COMUNE
di
LEVICO TERME

VARIANTE
ACCORDO URBANISTICO
di
COLLE SAN BIAGIO

RELAZIONE ILLUSTRATIVA

Ufficio Sviluppo Urbanistico del Territorio

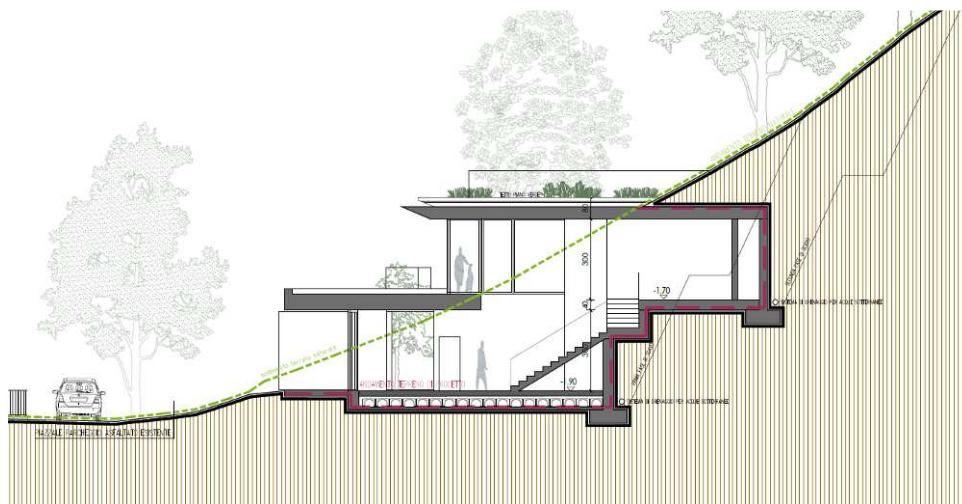
In merito alla configurazione planimetrica ad altimetrica dell'edificio attestato al piede del versante est, si richiamano i rilievi avanzati dal Servizio Geologico della PAT che, entrando nel merito della questione geologica e delle valutazioni all'uopo effettuate dal professionista della società Colle San Biagio, ritiene ammissibile la realizzazione degli interventi a condizione che essi "siano realizzati subordinatamente al rispetto di tutte le prescrizioni date dal geologo nella documentazione geologico - geotecnica, di compatibilità e relative integrazioni". La citata relazione cui fa riferimento il Servizio prescrive in particolare il disgaggio lungo le pareti rocciose orientali del colle ed il loro rivestimento con reti metalliche in aderenza, nonché la gradonatura dei fronti per setti ristretti durante le fasi di scavo (oppure la realizzazione di opere quali berlinesi di micropali), in modo da garantire la stabilità del fronte. La soluzione proposta in progetto, che prevede di costruire l'edificio a gradoni, ha il duplice vantaggio di diminuire il fronte di scavo e di favorire, di conseguenza, la stabilità del versante. Le opere edificate contribuiranno quindi in modo sensibile alla stabilizzazione del versante, che sarà ricondotto alle previste condizioni di sicurezza impedendo la movimentazione degli ammassi rocciosi.

Dal punto di vista paesaggistico, la proposta progettuale non risulta visibile dal lago e si pone in continuità con gli edifici esistenti (campi da tennis con copertura pneumatica stagionale e relativo blocco servizi, ristorante Prime Rose). La costruzione, prevista su due livelli sfalsati (il piano più alto è arretrato rispetto al piano terra), segue l'andamento del pendio in modo da minimizzare l'emergenza rispetto al livello naturale del terreno. È previsto l'interramento od il semi-interramento sul versante nord o nord-ovest, creando in tal modo un minor impatto architettonico. La modifica dell'andamento del terreno riguarderà solo la parte strettamente necessaria alla realizzazione dell'edificio, che quindi risulterà incassato e, lateralmente, la parte sporgente dal terreno sarà limitata e poco visibile in quanto schermata dagli alberi già presenti.

La riconfigurazione dell'edificio prevista porta ad una diminuzione dei valori di progetto, restituendo un indice massimo di cubatura di circa 1400 m³, così suddivisi (si veda a tal proposito la "Relazione descrittiva area 3 (società agricola Colle San Biagio)"):

Le norme di attuazione sono state quindi corrette tenendo conto dei dati di cui sopra, modificando le volumetrie ammesse nell'area fuori dalla zona di protezione del lago secondo quanto di seguito specificato:

5. AMBULATORI VETERINARI

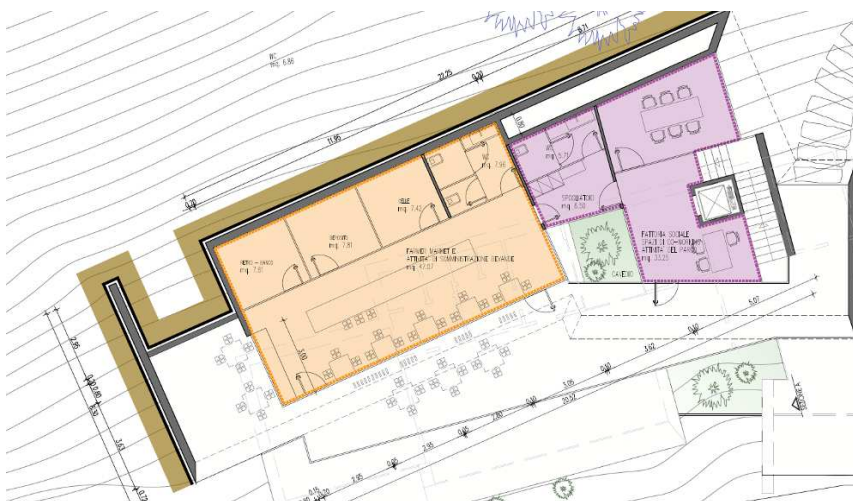
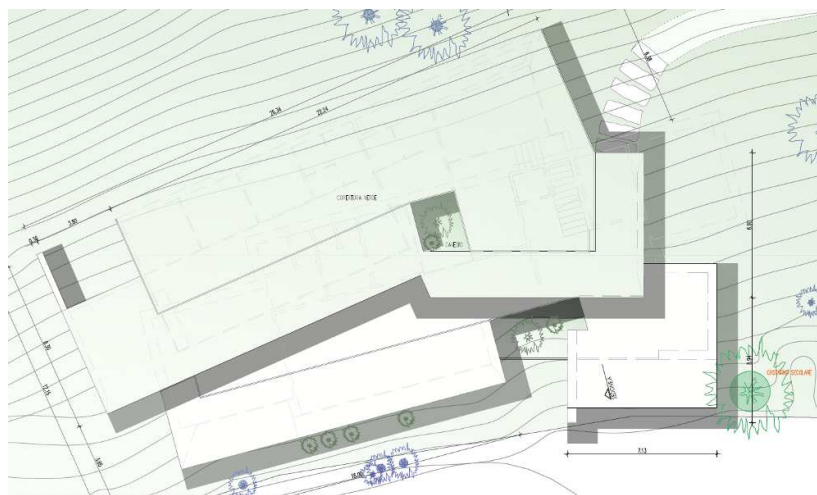
Nella propria nota la PAT ha evidenziato che *"riguardo in particolare al nuovo volume previsto, la dimensione e la destinazione ad ambulatori veterinari risultano importanti rispetto a quella meramente funzionale alla fattoria sociale; si richiede pertanto di ricalibrare l'attività in quanto a servizio del progetto di recupero e non per rispondere a fruitori diversi da quelli del parco."*

A fronte di quanto sopra la società Colle San Biagio ha rivisto il progetto, provvedendo a diminuire la cubatura emergente dal terreno. I locali destinati all'attività di veterinario sono stati sostituiti da vani da utilizzare come garage, laboratorio artigianale per la trasformazione di prodotti agricoli, reception della fattoria sociale ed area per l'organizzazione degli eventi nel parco. Al piano superiore rimane la previsione relativa agli spazi per il farmer market con somministrazione di bevande e per gli spazi di co-working. In tal modo tutta la volumetria risulterà destinata ad attività a servizio del progetto di fattoria sociale.

Il piano terra dell'edificio, posto ad una quota di circa 1,00 m sopra il parcheggio comunale esistente

Il primo piano dell'edificio, con il collegamento pedonale alla soprastante strada comunale esistente

La copertura dell'edificio, realizzata con una copertura a verde

6. LA RELAZIONE GEOLOGICA

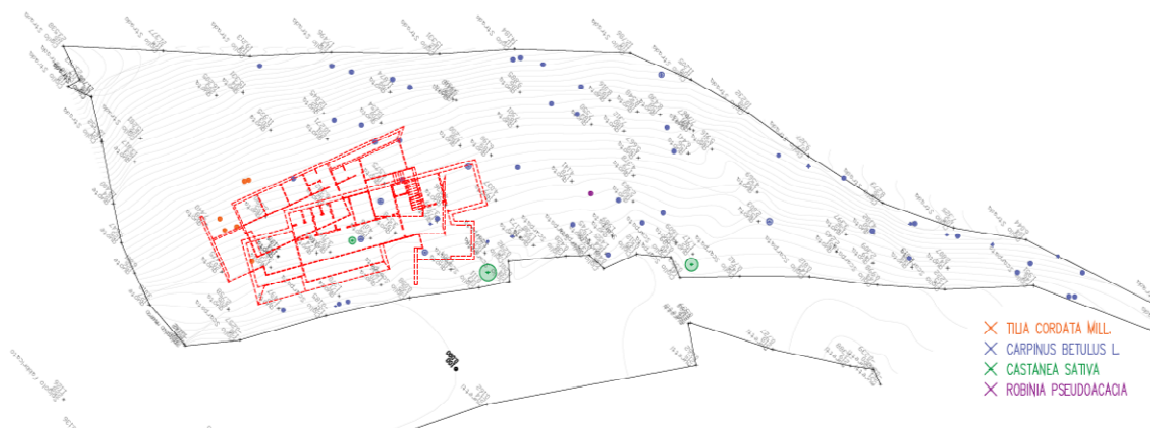
In merito alle problematiche geologiche, geotecniche ed idrogeologiche il Servizio Geologico, nella sua nota del 26.03.2018 prot.n. 179167 richiamata dal Servizio Urbanistica, ha puntualizzato che *“l'area in variante [...] sia ammissibile a condizione che gli interventi siano realizzati subordinatamente al rispetto di tutte le prescrizioni date dal geologo nella documentazione geologico – geotecnica, di compatibilità e relative integrazioni, e che nelle Norme Tecniche di Attuazione del PRG del Comune sia riportato il riferimento a tale rispetto”*. Secondo quanto ribadito nella lettera del Servizio Urbanistica prot.n. S013/2018/422825/18.2.2-2018 –, si provvede a riportare nelle norme di attuazione la condizione posta dal Servizio geologico della PAT con riferimento all'“Area 3”.
